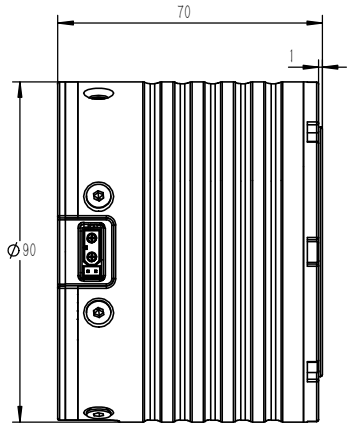
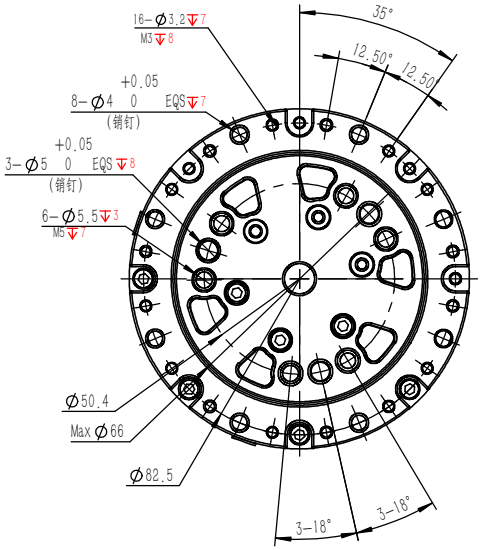
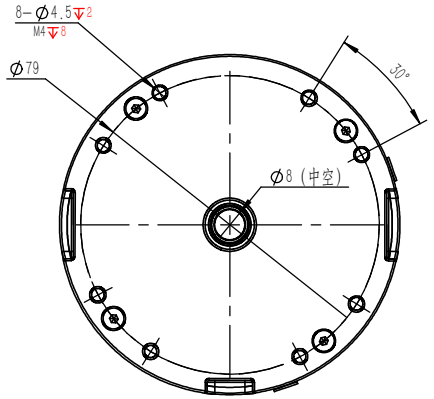
不建议后盖M4螺纹孔用作承载结构件的连接
易造成后盖结构损坏
